Parc éolien de la Côte-de-Beaupré

Étude d'impact sur l'environnement déposée au ministre du Développement durable, de l'Environnement, de la Faune et des Parcs

Rapport complémentaire 2

Dossier no 609860
Juillet 2013
Rév. no 01

Carte 3
 Habitats forestiers potentiels des plantes menacées, vulnérables ou susceptibles d'être ainsi désignées

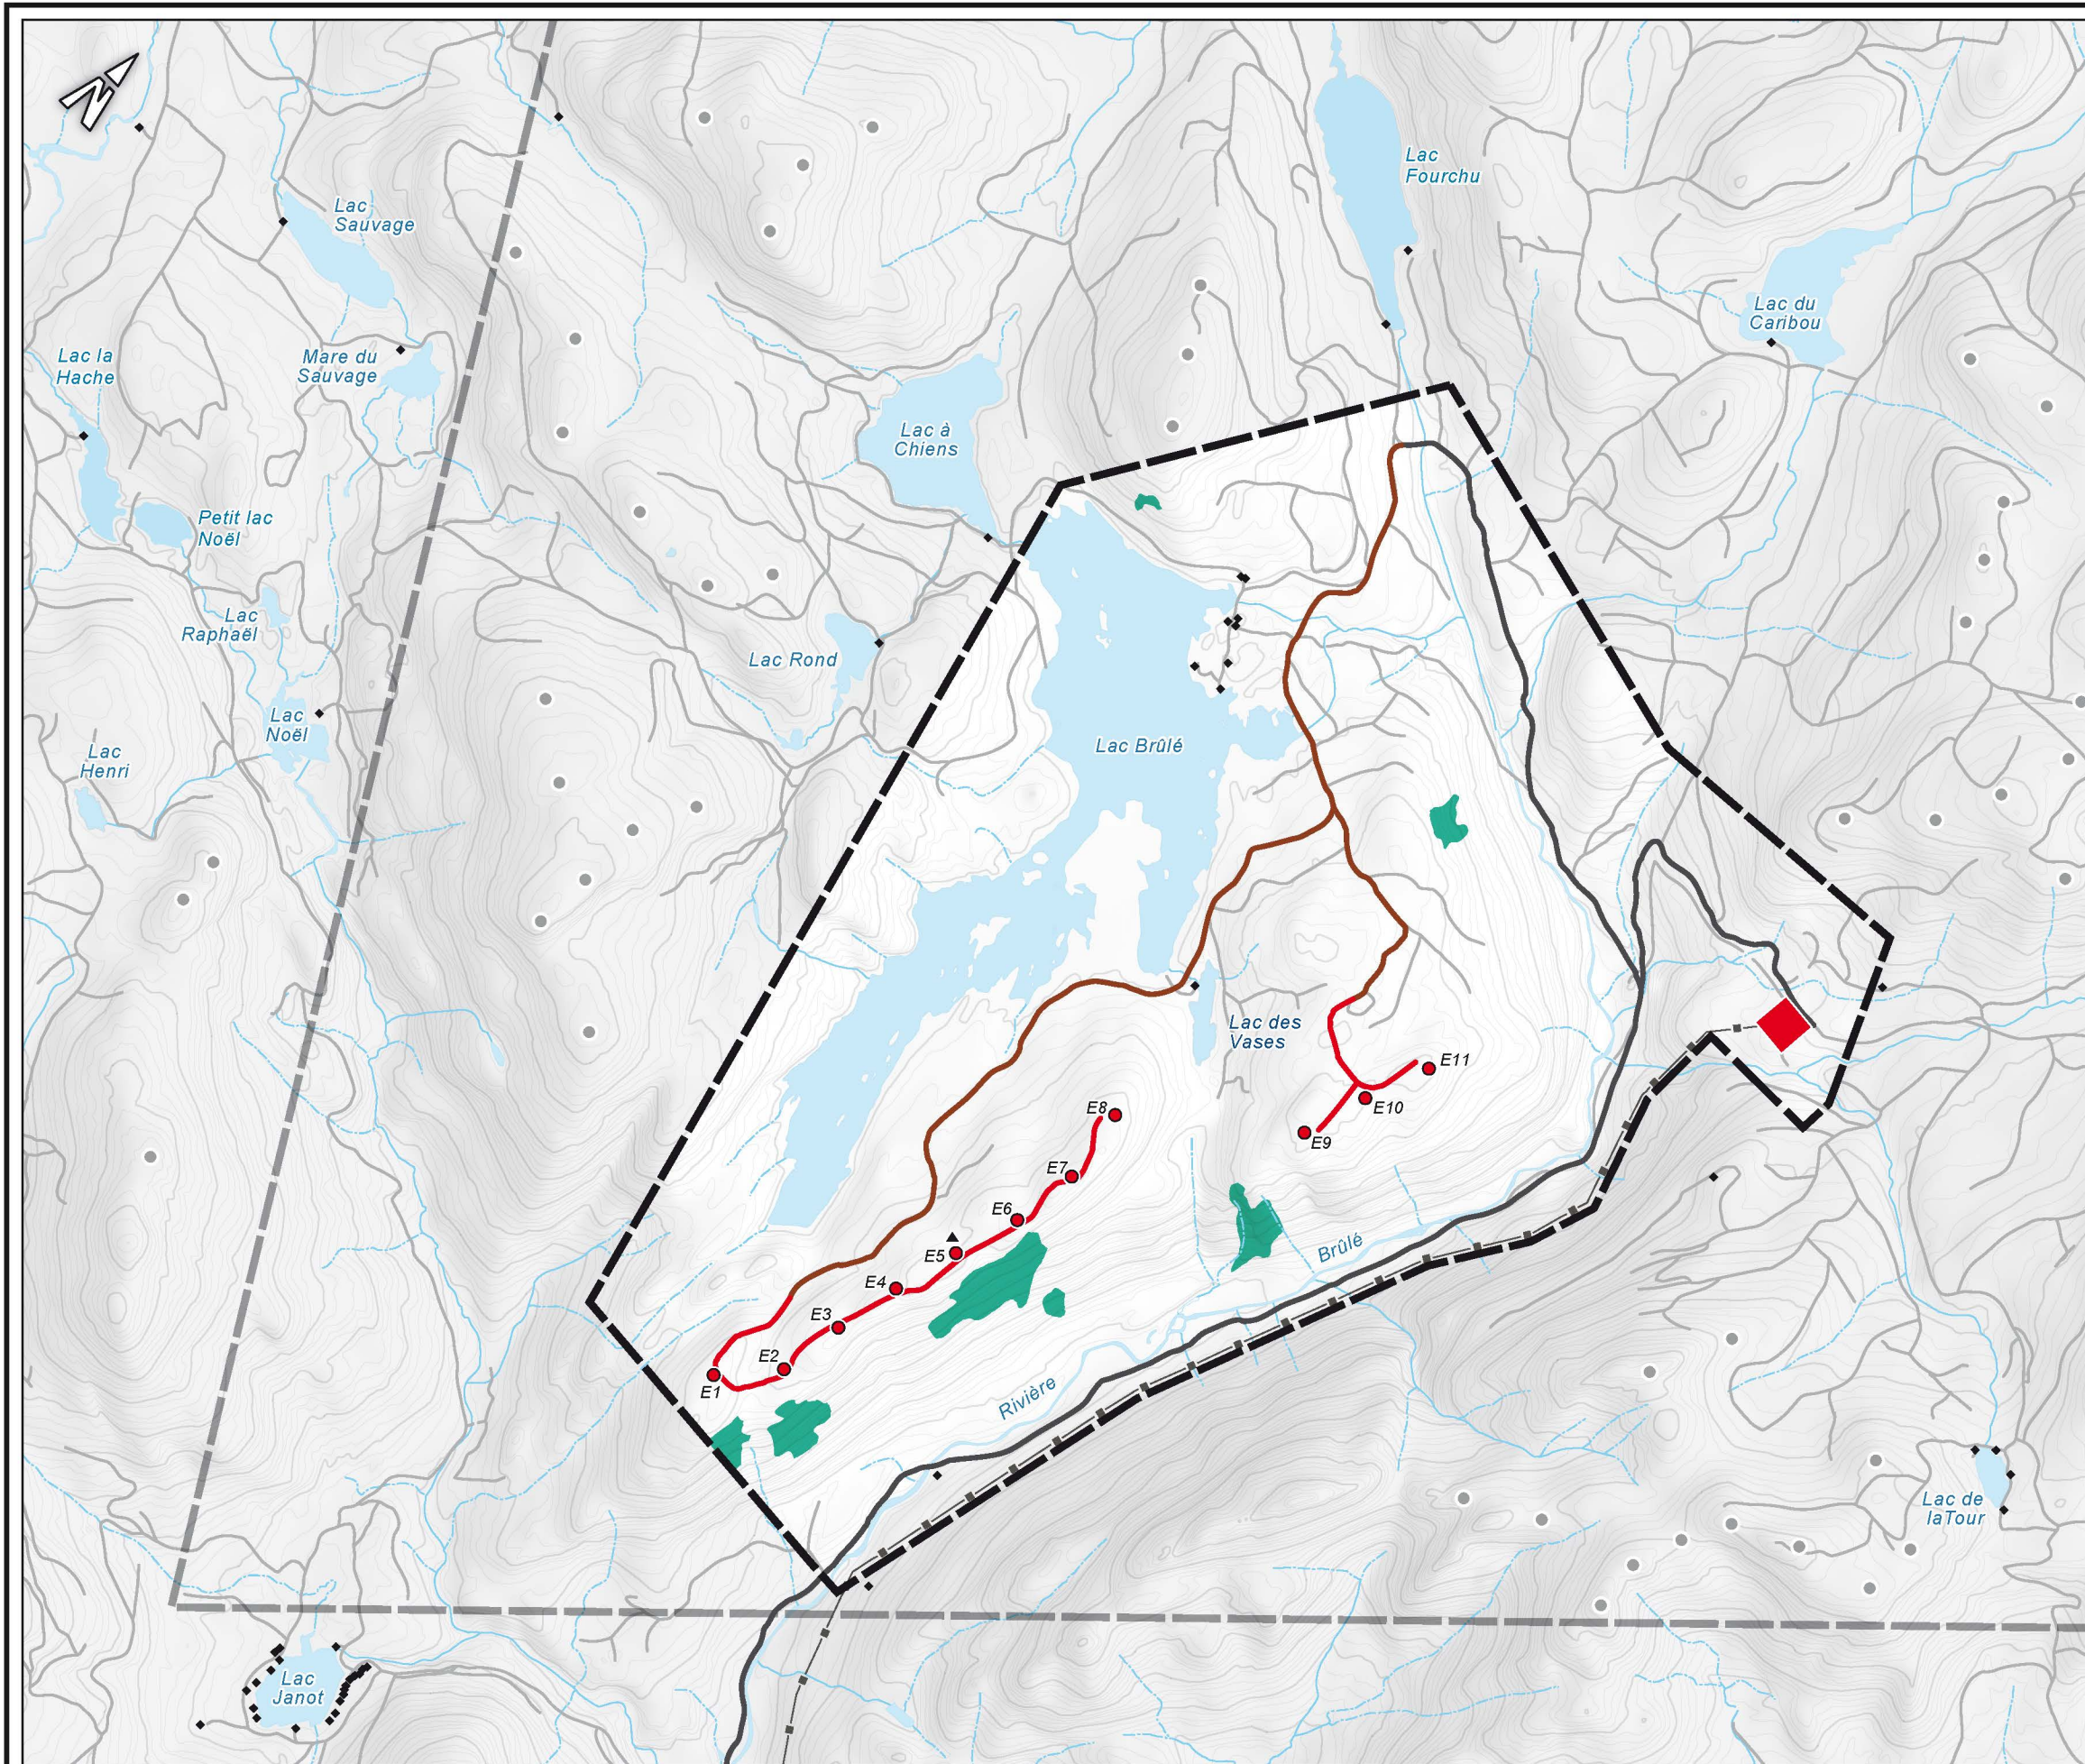
L'initiateur a dressé une liste de sept espèces potentiellement présentes dans la zone d'étude et réalisé la cartographie des habitats potentiels (carte 3). L'initiateur mentionne qu'advenant la réalisation de travaux dans les habitats potentiels, il s'engage à réaliser des inventaires exhaustifs et le cas échéant à appliquer le principe d'évitement ou des mesures d'atténuation/compensation. En consultant la carte 3, la DPEP constate que les infrastructures suivantes traversent ou sont situées à proximité d'habitats potentiels : une importante proportion des chemins à améliorer, les éoliennes 4 à 6 et une partie des chemins à construire. La DPEP s'explique mal pourquoi l'initiateur ne s'est pas expressément engagé à réaliser les inventaires requis d'autant plus que le tableau 8.13 de l'étude mentionne que les chemins à améliorer (7.3 ha) et à construire (6.6 ha) totaliseront près de 14 ha de déboisement en plus de 0.8 ha/éolienne (août 2012 : page 43 et 108). De plus, la DPEP recommande que des inventaires soient réalisés pour les infrastructures localisées à proximité d'habitats potentiels puisqu'il est fréquent que les plans et devis finaux soient modifiés. Ainsi, la DPEP considère que des inventaires devront être réalisés à ces endroits et demande un engagement à cet effet.

La DPEP se questionne également sur la cartographie des habitats potentiels puisqu'à sa connaissance, il n'existe pas de substrat calcaire propice à l'Adlumie fongueuse ou à serpentine propice à l'Adiante des Aléoutiennes ainsi que la Sabline à grandes feuilles dans ce secteur. À cet effet, l'initiateur devra raffiner ses analyses en y incluant la nature des sols.

- revoir la cartographie des habitats potentiels en prenant en considération le type de substrat présent,

Puisque la zone visée par le projet ne semble pas renfermer, selon la DPEP, de substrat calcaire propice à l'établissement de l'adlumie fongueuse, de la serpentine propice à l'adiante des Aléoutiennes et à la sabline à grandes feuilles, ces espèces sont retirées de la liste des espèces pouvant potentiellement se développer dans la zone d'étude du projet éolien de la Côte-de-Beaupré.

Ainsi, avec les informations qui ont été transmises, il apparaît donc que l'habitat d'une seule espèce végétale à statut précaire se retrouverait dans la zone d'étude, soit l'Amélanchier gracieux. La carte 3 modifiée présente l'habitat de cette espèce. L'habitat de l'amélanchier gracieux qui y est présenté a été établi selon les critères suivants : le type de peuplement forestier (dénudé sec), le type de dépôt de surface (roc et dépôts glaciaires) et la classe de drainage (excessif à bon). La cartographie mise à jour permet de constater que l'habitat de cette espèce ne serait pas touché par des travaux de construction d'infrastructures.
